**ГОСТИНИЦА, РАСПОЛОЖЕННАЯ ПО АДРЕСУ: Г. МОСКВА, ВНУТРИГОРОДСКОЕ
МУНИЦИПАЛЬНОЕ ОБРАЗОВАНИЕ ПРЕОБРАЖЕНСКОЕ, УЛ. ПОТЕШНАЯ, ВЛ.5, СТР. 1, 2.**

РАБОЧАЯ ДОКУМЕНТАЦИЯ

11-ОМ/2023-КМ1

(Изменения внесены по замечаниям из Терра 360 от 07.04.2025, заданию АР от 24.04.2025 на скобы для выхода на кровлю
и заданию АР от 28.04.2025 на металлические стремянки на кровле.)

Техническая надстройка ЭП-2. Корпус 2
Схема расположения металлического каркаса основания, низ на отм. +69,100.

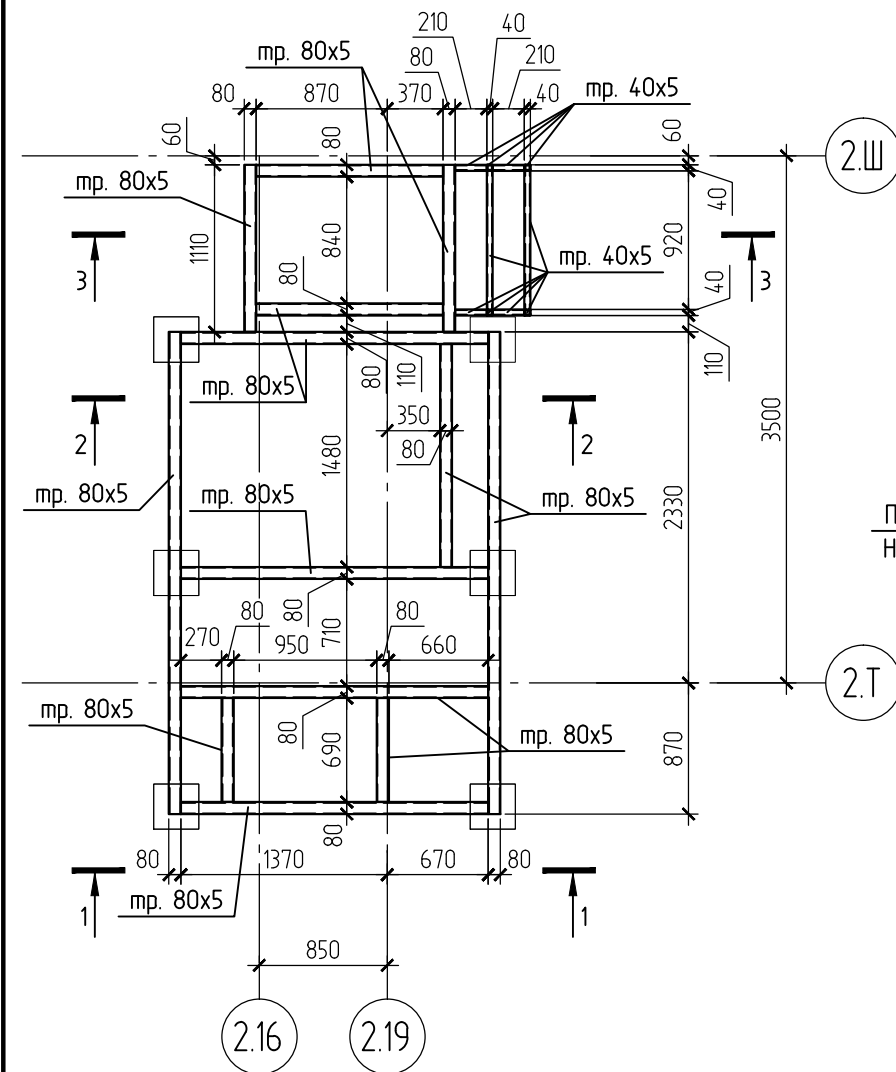
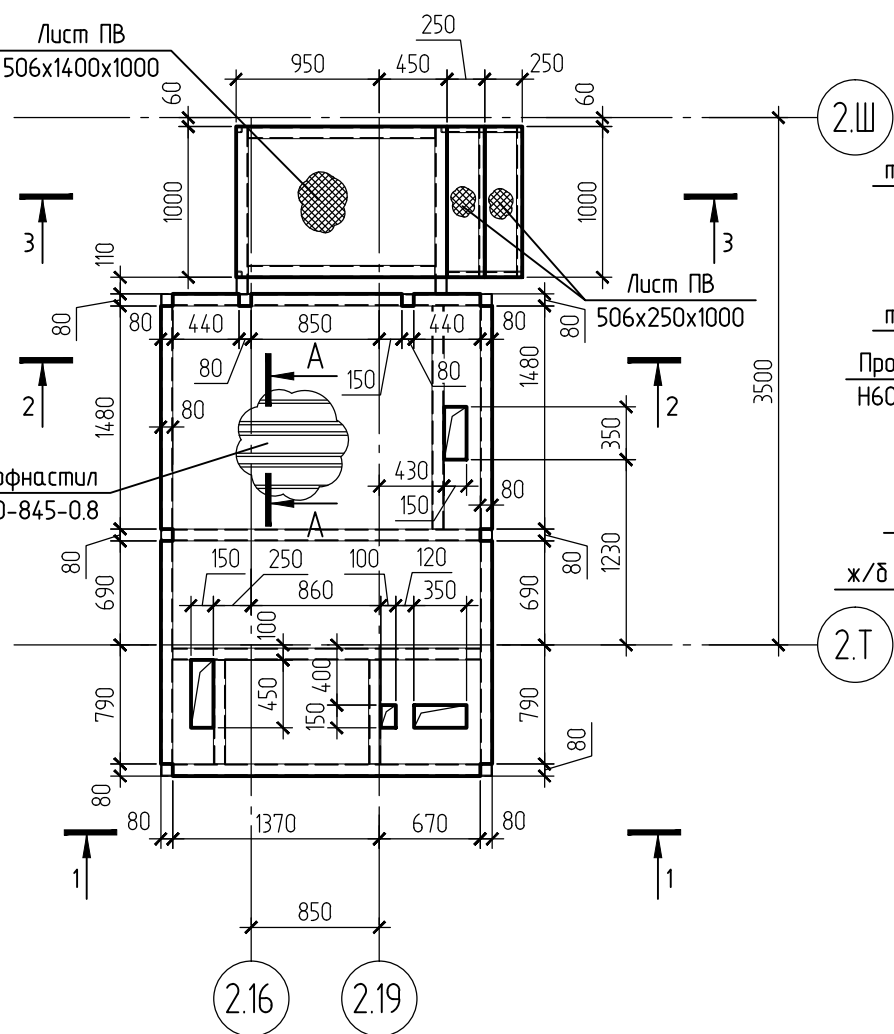
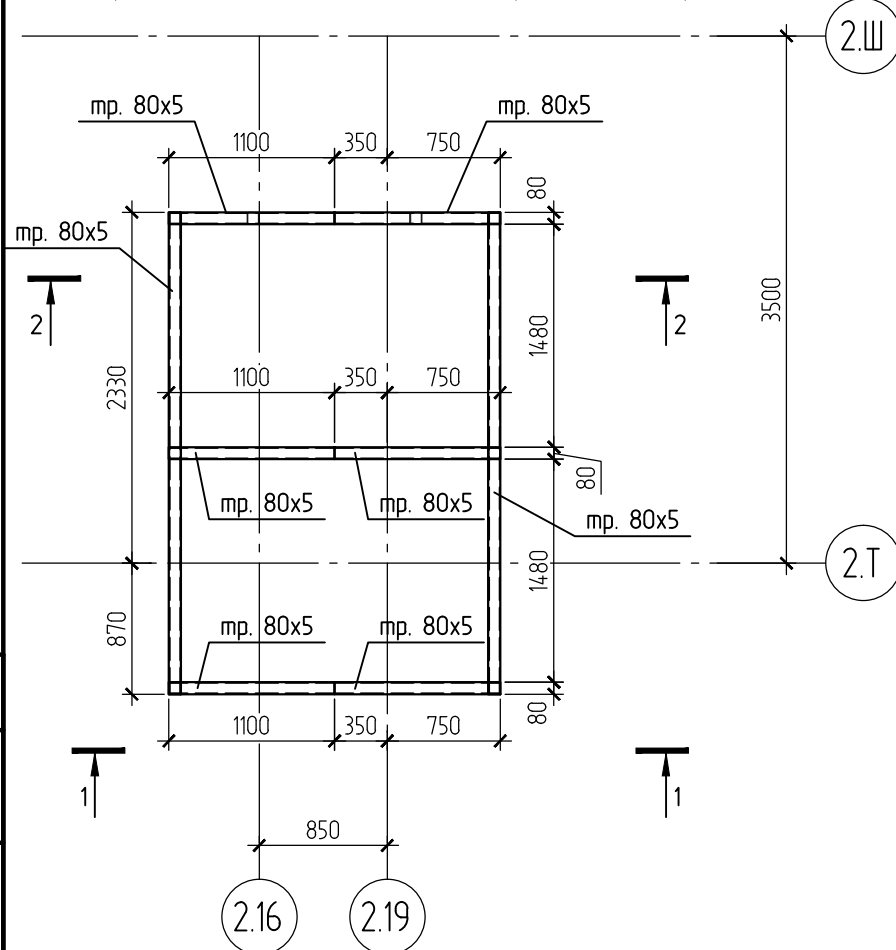
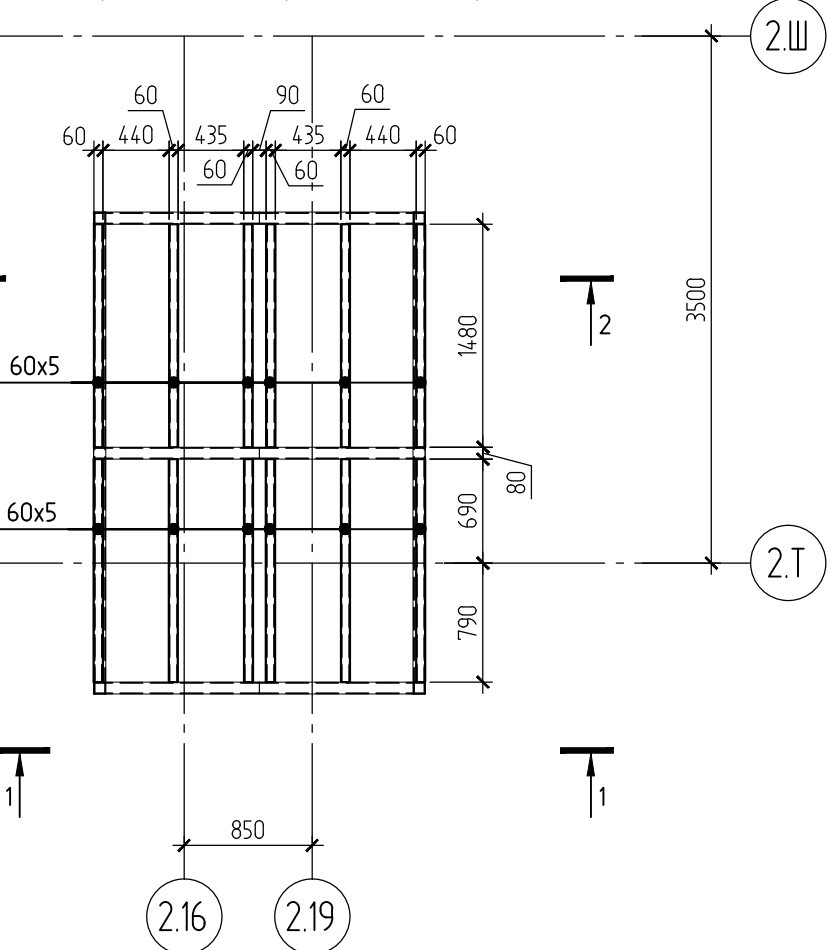
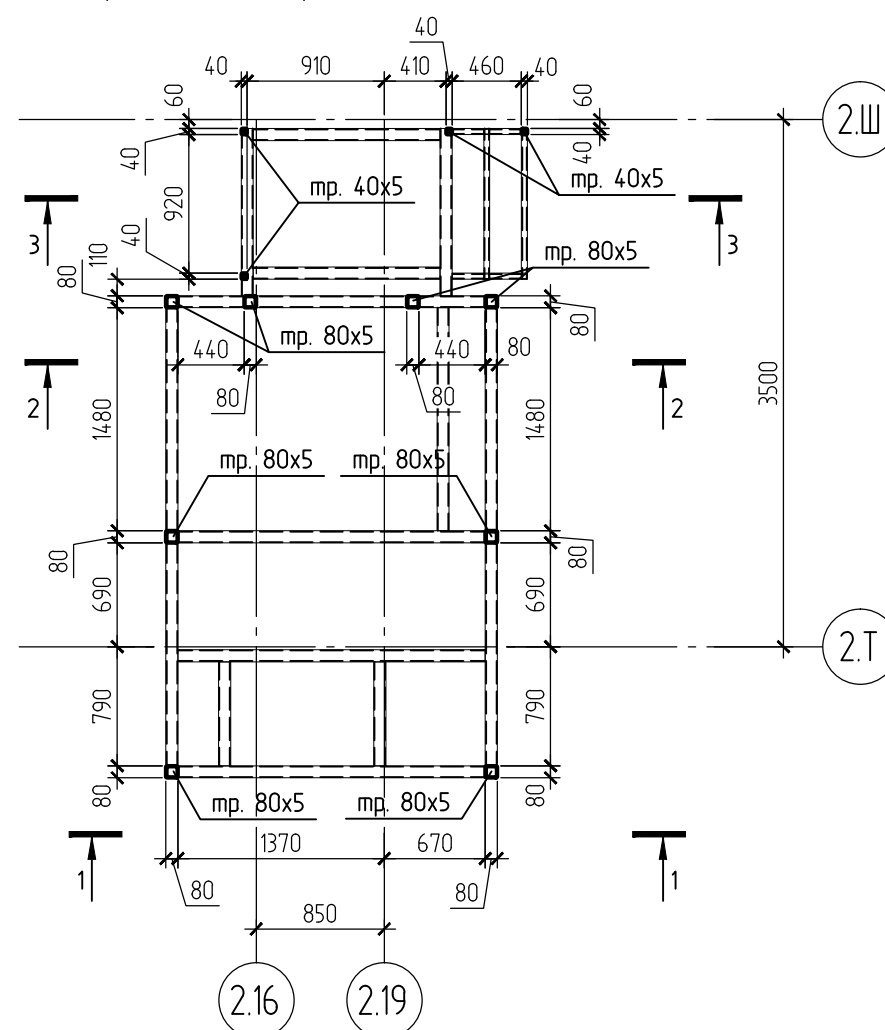
Изменение внесено на основании задания АР от 17.12.2024г.
Корректировка отметки верха дверного проема на сечении 2-2

Изменения внесены по замечаниям от "Терра 360" от 13.01.2025г.

- Добавлено обозначение сварного шва на каркасе
- Корректировка спецификации

Изменение внесено на основании задания АР от 07.04.2025г. Добавлено отверстие 30М в плите перекрытия

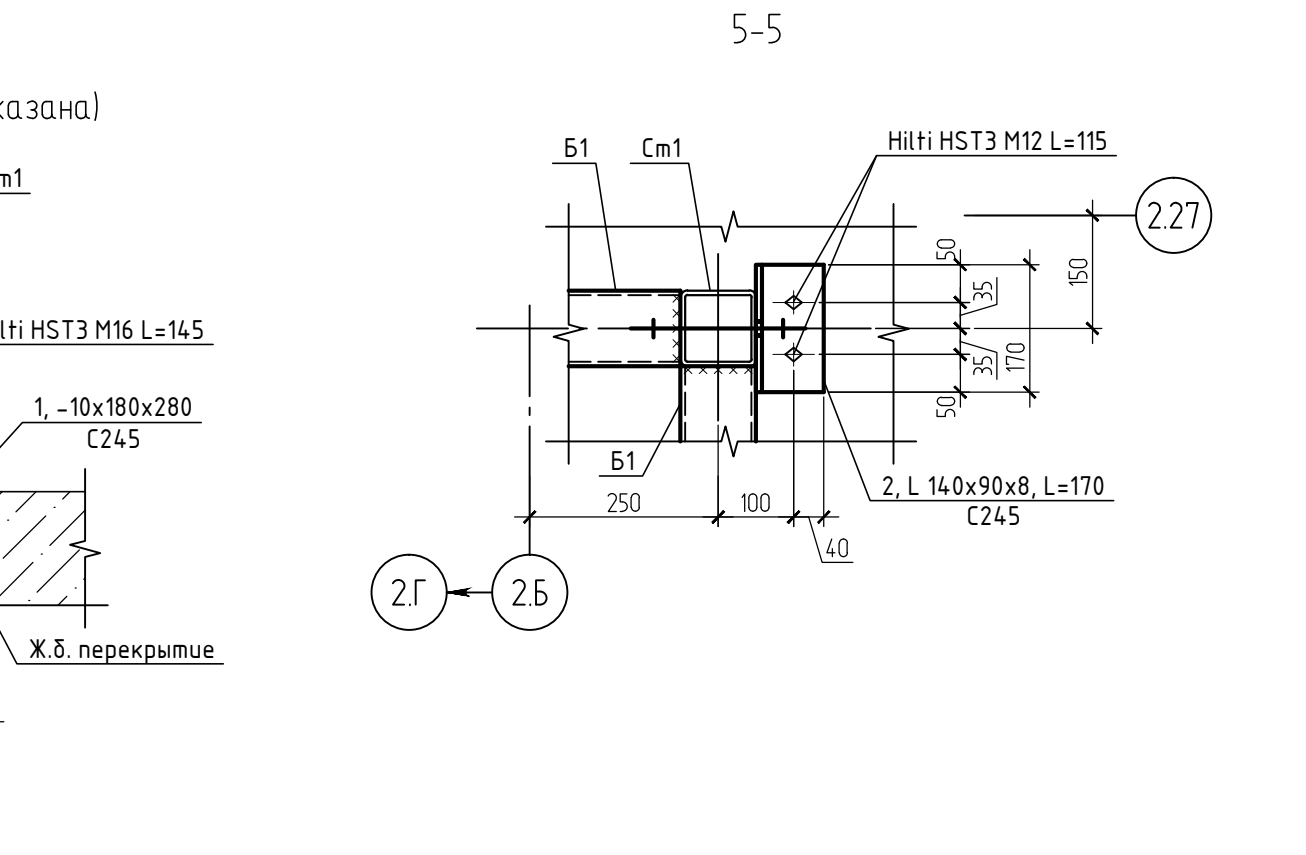
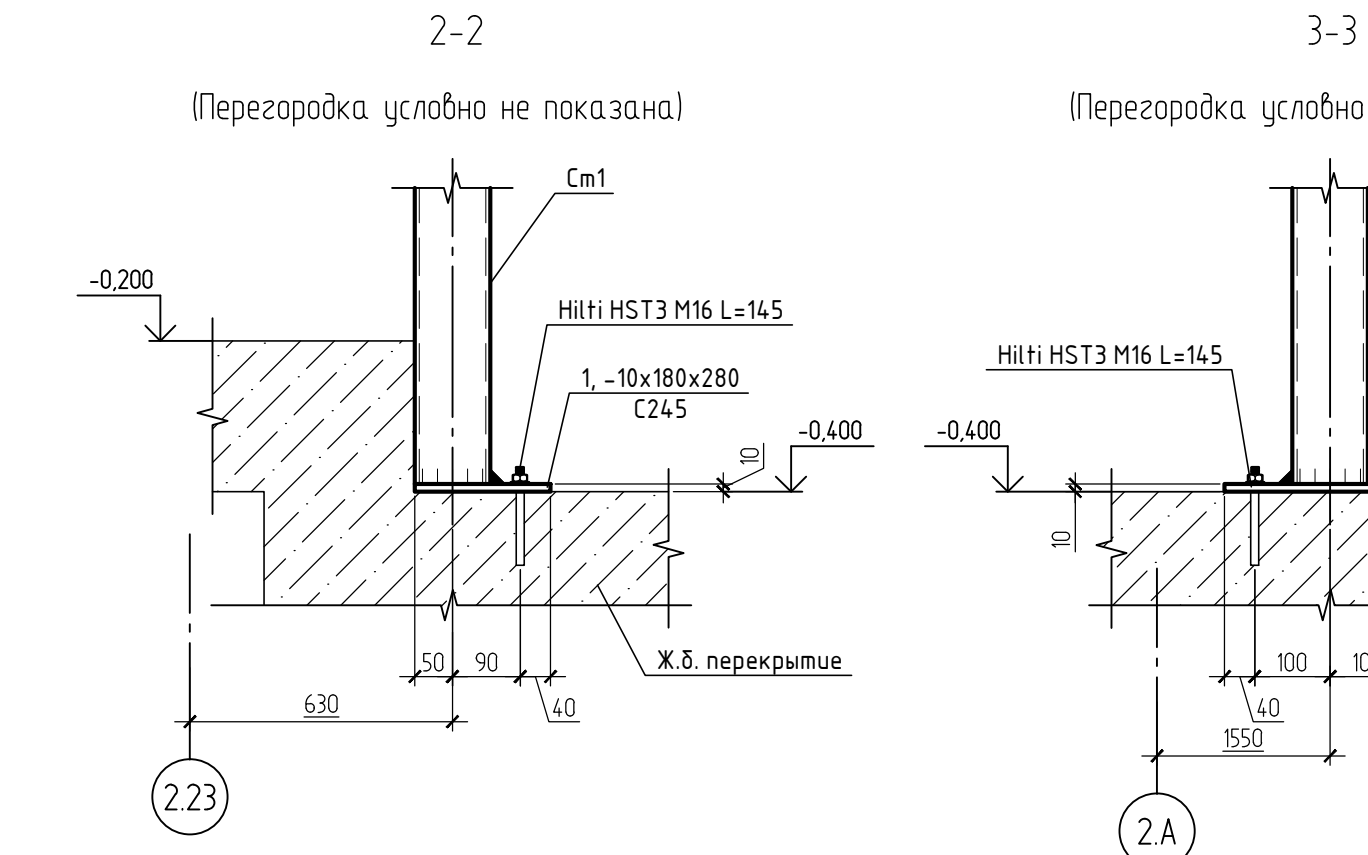
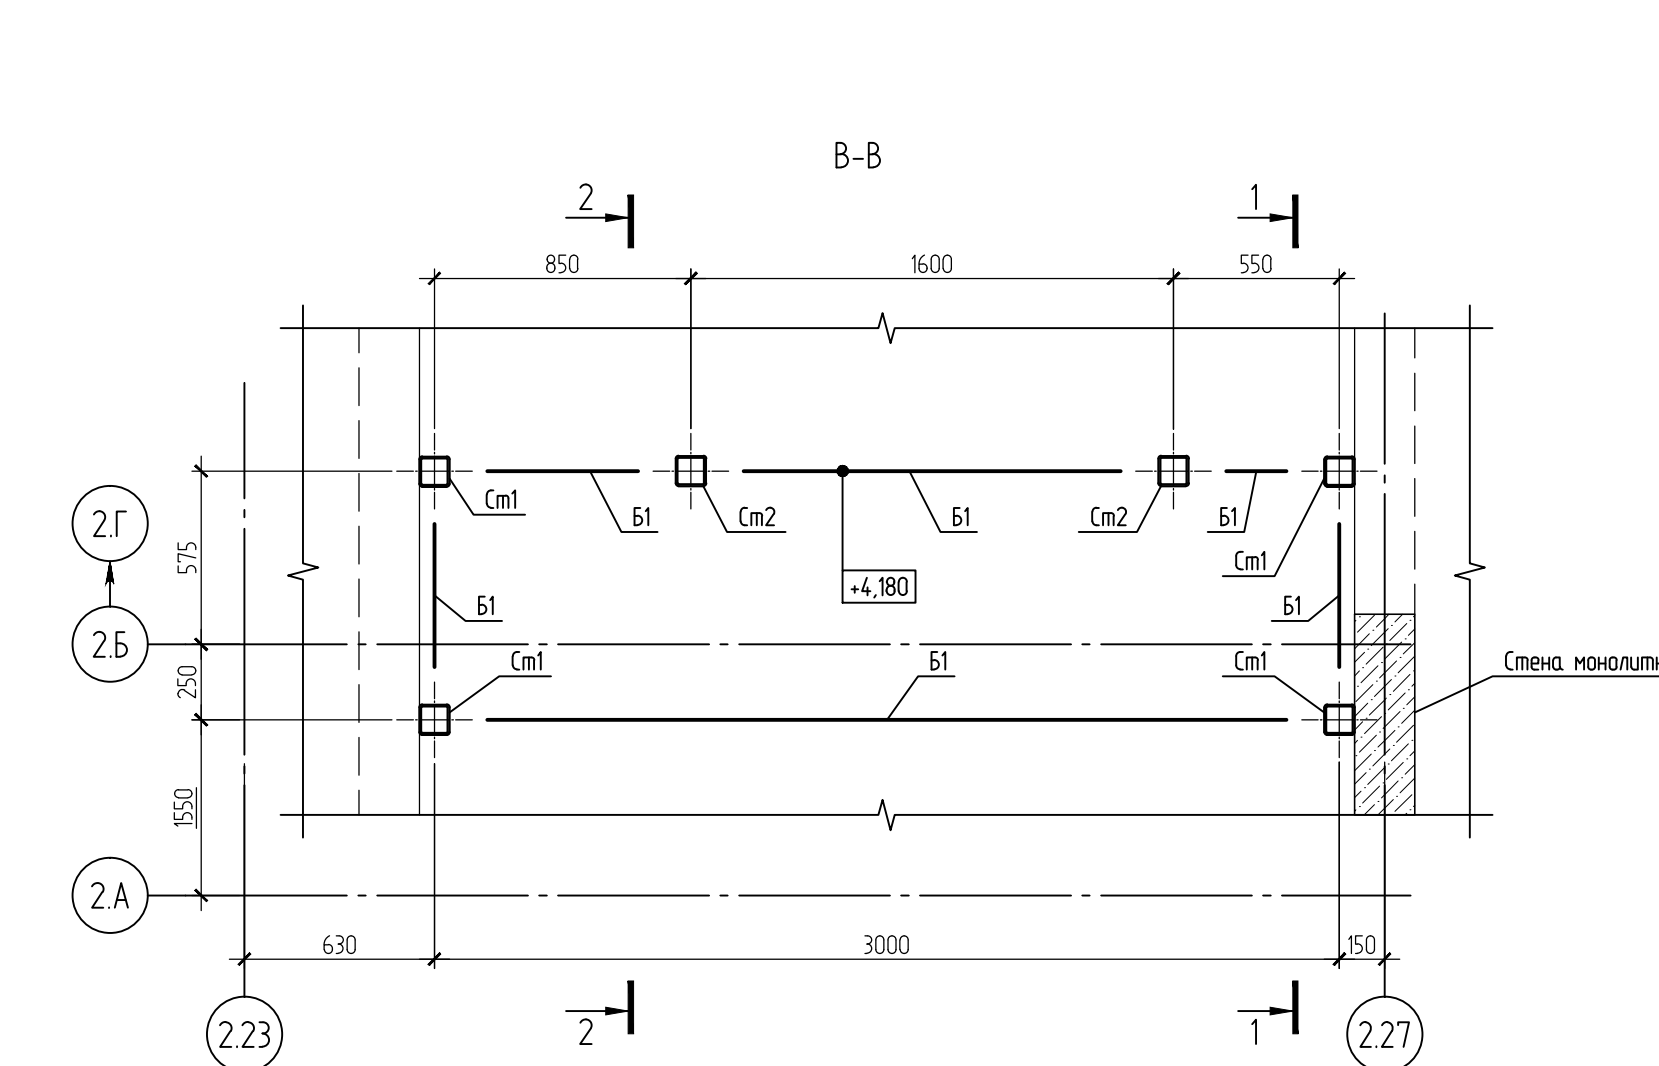
Изменения от 16.04.2025. Внесена на основании замечаний Терра. 360 от 04.04.2025. Добавлены прищипки балок Б2
